**Commission économique pour l'Europe****Comité des transports intérieurs****Forum mondial de l'harmonisation  
des Règlements concernant les véhicules****162<sup>e</sup> session**

**Examen et vote par l'AC.3 de projets de Règlements techniques mondiaux  
et/ou de projets d'amendements à des Règlements techniques mondiaux existants:****Proposition de règlement technique mondial sur la Procédure d'essai mondiale  
harmonisée pour les voitures particulières et les véhicules utilitaires légers****Rectificatif à la proposition visant à élaborer un nouveau  
Règlement technique mondial relatif à la procédure  
d'essai mondiale harmonisée en ce qui concerne  
les émissions des voitures particulières  
et véhicules utilitaires légers (WLTP)****Communication du secrétariat**

**Rectificatif**

«Figure A5/3

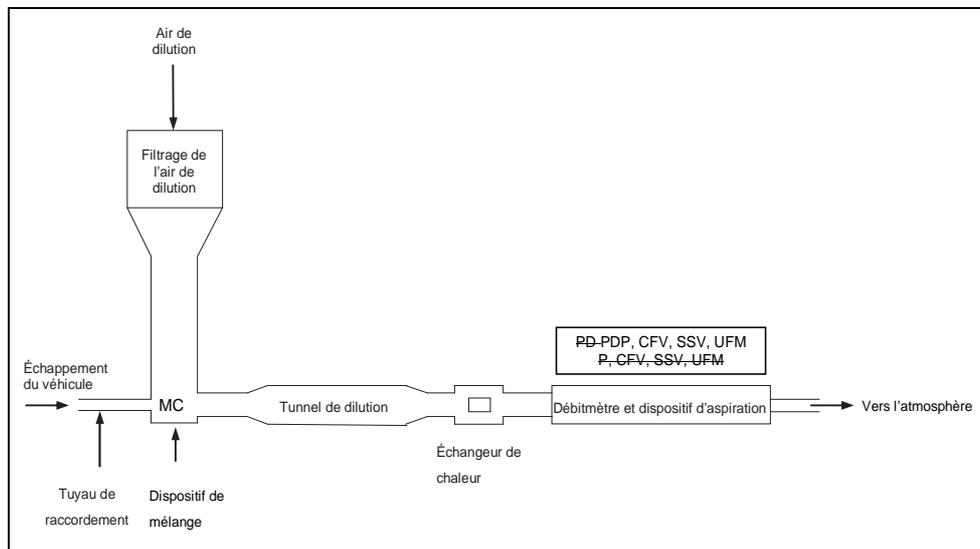
Page 135, Figure A5/3 de l'annexe 5, rectifier comme suit:
